Smart-telecaster™ Zao-S アップデートのご案内

□ Smart-telecaster Zao-S V2.0.0(2061) ⇒ V3.2.0(2071)

別紙 1: 起動時の UI および画面遷移

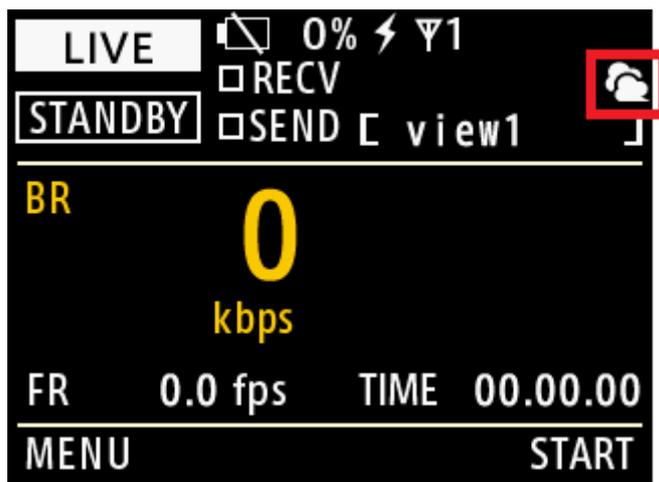
1. 起動時に Zao Web Management System に接続を行います。

Zao-S 起動後、画面上に雲アイコンが点滅します。

雲アイコン点滅中は Zao Web Management System への接続を行っています。

Zao Web Management System に接続されると、お客様の契約状態に合わせ、アイコンの状態が変化します。

※起動後、Zao Web Management System に接続できない場合、5 分後に自動的に後述の STANDALONE MODE) に切り替わります。

雲アイコン点滅中に“START”、もしくは“MENU”ボタンを押した場合、下記の確認画面が表示されます。

確認画面で“YES”を押すことで、従来の動作 (STANDALONE MODE) で動作します。
